改善箇所説明図

対象車両外観

ステアリングシステムコントロールユニット

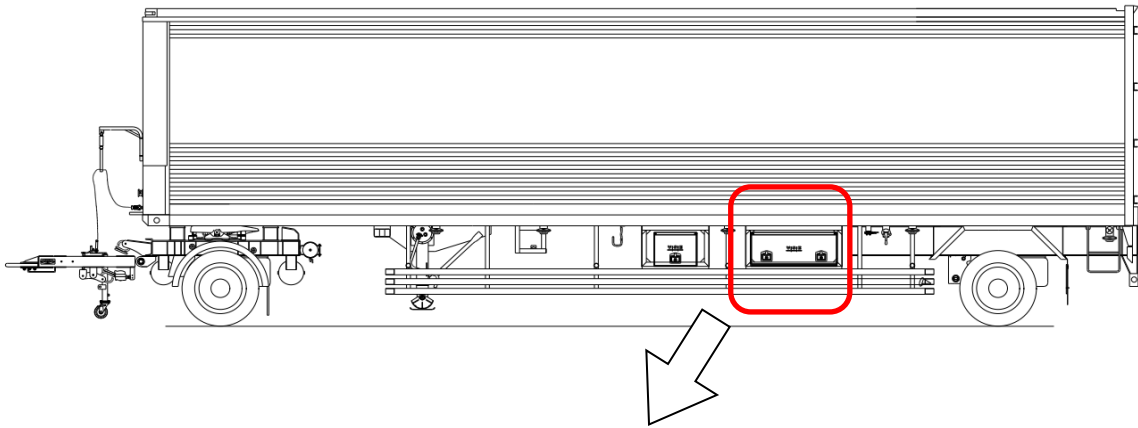
ドリー付バントレーラの電気式ステアリングシステムにおいて、コントロールユニットの制御プログラムの設計が不適切なため、走行中に電源が一時的に遮断すると電磁バルブ故障監視機能が作動することがある。そのため、作動中に意図しないところでステアリング角度が保持され、最悪の場合、事故に至るおそれがある。

全車両、ステアリングシステムコントロールユニットの制御プログラムを改良したプログラムに書き換える。
